# 改善箇所説明図①

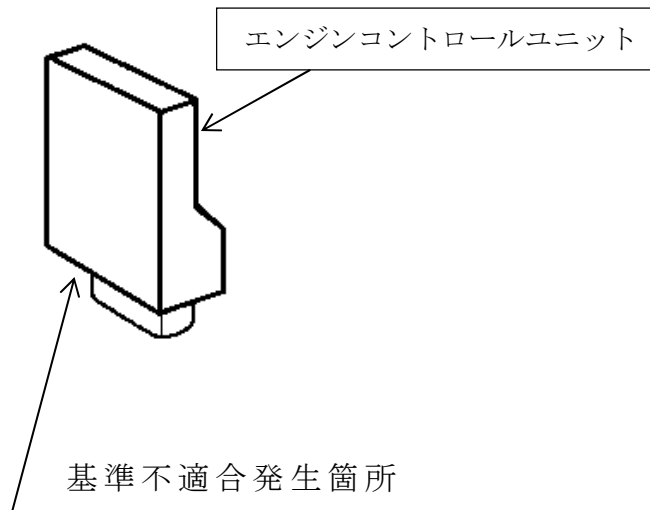
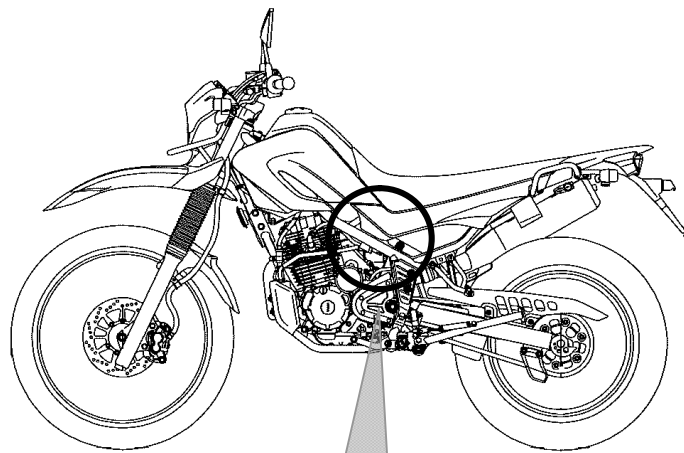
エンジンコントロールユニット（ECU）のプログラムが不適切なため、スロットルをわずかに開けた状態を保持すると、ECUがスロットルは閉じていると認識して燃料を減らし、燃焼室内に吸入される混合気が薄くなる。その状態からスロットルをゆっくり開けると、さらに混合気が薄くなり、最悪の場合、エンストするおそれがある。

改善の内容：全車両、エンジンコントロールユニットのプログラムを対策プログラムに書き換える。

識別：リコール番号入りの識別ステッカーを車台番号打刻位置付近に貼付する。
